Stellungnahme	Abwägungsvorschlag
03 Niedersächsischer Landesbetrieb für Wasserwirtschaft, Küsten- und Naturschutz vom 12.04.2022	
Bezugnehmend auf Ihren Antrag vom 31.03.2022 - Bebauungsplan Nr. 248 - 1. Änderung „Westlich Ortslage Schwege“ - verweise ich auf meine Stellungnahme vom 21.01.2021.	
Stellungnahme vom 21.01.2021	
Die Unterlagen zum o.g. Antrag habe ich geprüft. Seitens des Niedersächsischen Landesbetriebes für Wasserwirtschaft, Küsten- und Naturschutz (NLWKN), Betriebsstelle Cloppenburg sind folgende Hinweise zu beachten:	
Im Rahmen der Beteiligung als Träger öffentlicher Belange weise ich darauf hin, dass sich außerhalb des Vorhabenbereiches in ca. 335 m Entfernung eine Landesmessstelle befindet, die vom NLWKN betrieben und unterhalten wird (s. Übersichtskarte). Diese Messstelle dient der Gewässerüberwachung und ist von erheblicher Bedeutung für das Land Niedersachsen. Die Landesmessstelle darf auch in ihrer Funktionalität durch die Planungen / das Vorhaben nicht beeinträchtigt werden.	Der Hinweis wird zur Kenntnis genommen. Eine Ausdehnung des Vorhabenbereichs auf die Landesmessstelle ist nicht beabsichtigt. Nach heutigem Kenntnisstand sind keine Beeinträchtigungen zu

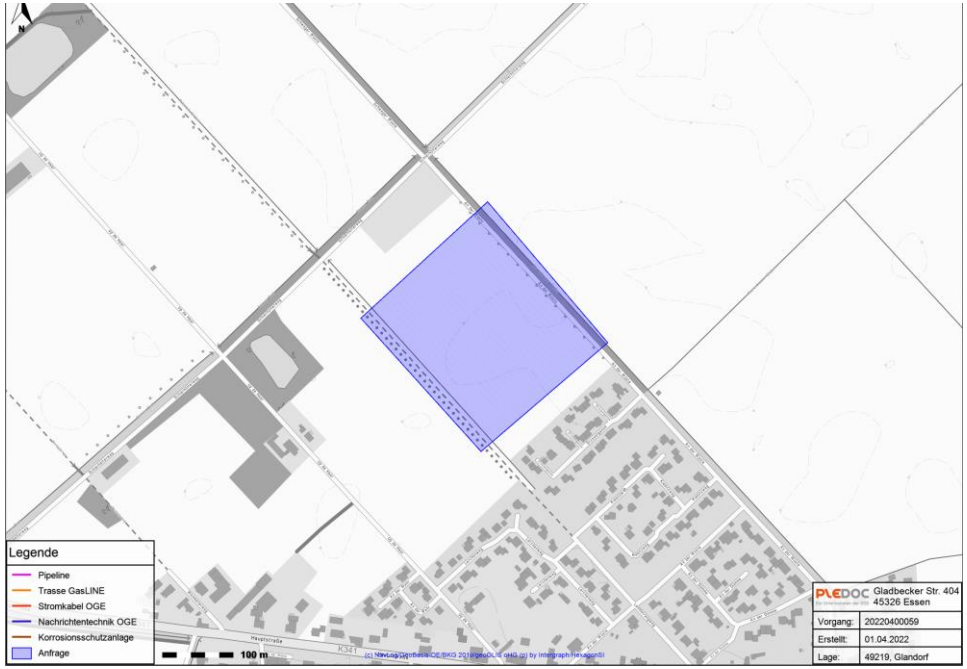
Maßgeblich für unsere Auskunft ist der im Übersichtsplan markierte Bereich. Dort dargestellte Leitungsverläufe dienen nur zur groben Übersicht. **Achtung:** Eine Ausdehnung oder Erweiterung des Projektbereichs bedarf immer einer erneuten Abstimmung mit uns.	Der Hinweis wird zur Kenntnis genommen. Eine Ausdehnung des Projektbereichs ist nicht geplant.
